**AVIS RELATIF À LA PROTECTION
CONTRE LES EVENTUELS EFFETS NOCIFS ET NUISANCES
PROVOQUÉS PAR LES RAYONNEMENTS NON IONISANTS
GÉNÉRÉS PAR DES ANTENNES ÉMETTRICES STATIONNAIRES**

Commune : JALHAY - Exploitant : TELENET GROUP

Référence exploitant : LG2220P

Rapport n° 3290 / 2023

Figure 2 : Vue en plan des installations d'antennes dans un rayon de 300 mètres autour de l'installation faisant l'objet de la demande d'avis

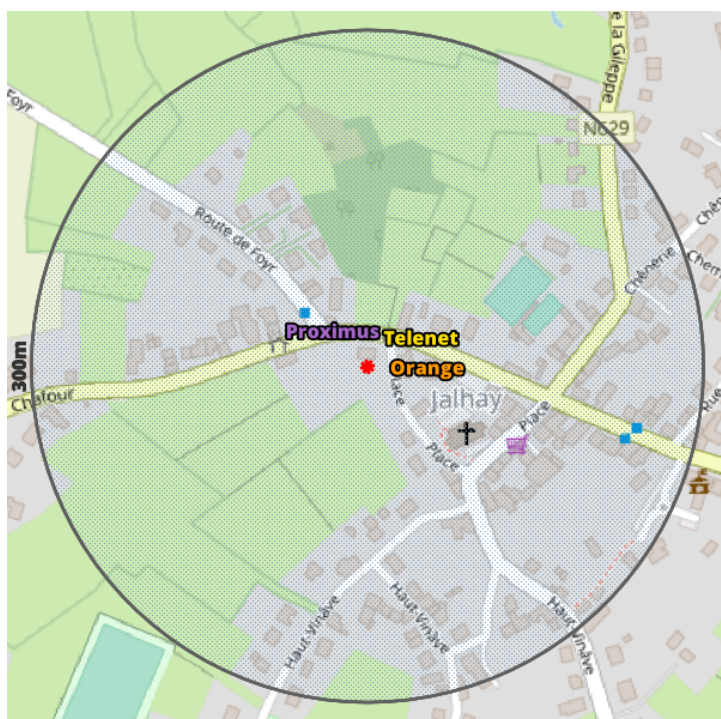
Le plan en projection verticale de la figure 2 indique la localisation des antennes actives éventuelles visées par le décret et situées dans un rayon de 300 mètres autour de l'installation référencée dans le paragraphe 2. Les données de localisation de ces antennes et les avis correspondant sont accessibles via le cadastre en ligne des antennes émettrices stationnaires⁶.

Compte tenu du nombre d'installations localisées dans la figure 2, il apparaît que l'intensité du rayonnement électromagnétique généré, dans les lieux de séjour situés à proximité de l'installation référencée dans le paragraphe 2, par l'ensemble des antennes émettrices stationnaires de l'ensemble des exploitants du même site d'antennes émettrices stationnaires respecte la limite fixée à l'article 4, § 2 du décret.
